RESOLUCIÓN GERENCIAL REGIONAL DE INFRAESTRUCTURA

N° 699 -2025-G.R.-JUNÍN/GRI

Que, el Gobierno Regional Junín y el CONSORCIO DEL CENTRO, con fecha 03 de diciembre del 2024, suscribieron el Contrato N°361-2024/GRJ/ORAF, para la ejecución de la obra: "MEJORAMIENTO DEL CIRCUITO VIAL CHUPACA - SICAYA - VICSO - ACO - MITO, L = 22+044 KM - PROVINCIAS DE CHUPACA, HUANCAYO, CONCEPCIÓN – JUNÍN", con CUI N° 2094853, por el monto contractual de S/ 35,697,710.74 (Treinta y Cinco Millones Seiscientos Noventa y Siete Mil Setecientos Diez con 74/100 soles), y un plazo contractual de (300) Días Calendario;

Imagen n.º 6, Cronograma vigente actualizado con la prestación adicional n.º 3

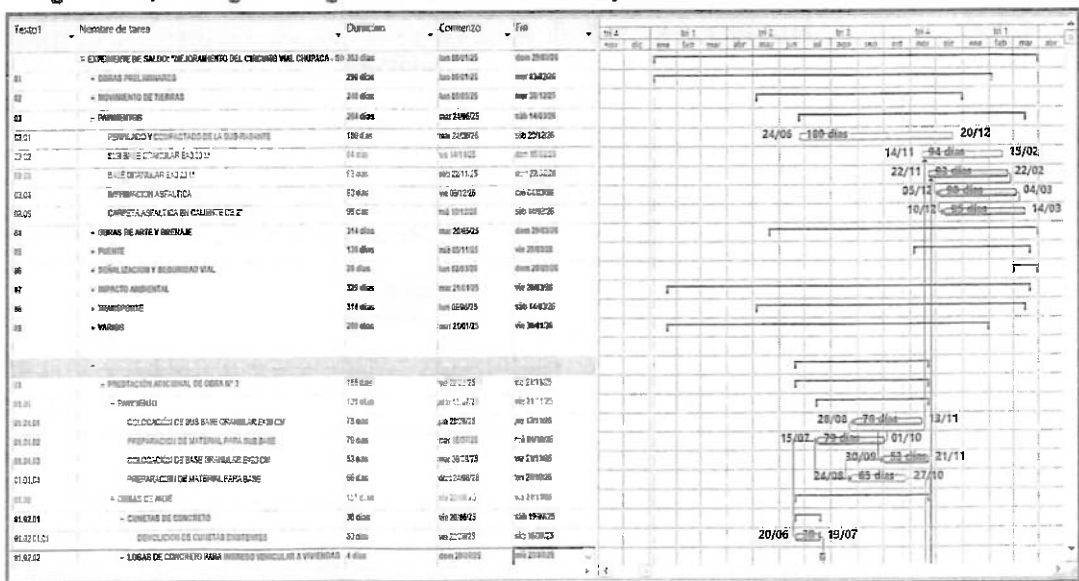
Se visualiza que, al incluir el cronograma de la prestación adicional de obra n.º 3 al cronograma vigente y realizar las vinculaciones de las partidas, se genera un desplazamiento en los componentes de **04. Obras de arte y drenaje, 07. Impacto ambiental y 08. Transporte, por lo tanto, los días de ampliación de plazo son 53 días calendario**, se adjunta el cronograma Gantt actualizado para su verificación de la secuencia de este.

No habría ninguna modificación en el Plazo contractual de ejecutar la subbase granular muy a pesar que el contratista indica que está siendo afectada por la ruta crítica, es de responsabilidad y obligación del contratista presentar un adicional con anticipación y bien elaborada sin errores sabiendo que es una partida crítica, ya que estas partidas críticas impactan directamente determinando la duración mínima del proyecto.

Esta solicitud de ampliación de Plazo no da cuenta del efecto y los hitos afectados o no cumplidos, además del análisis de las partidas afectadas, estas no modifican la ruta crítica del programa de ejecución vigente.

Por lo tanto, esta supervisión deniega la ampliación de Plazo por cincuenta y tres (53) días calendarios, por demora en la entrega del adicional siendo esta demora atribuible al contratista.
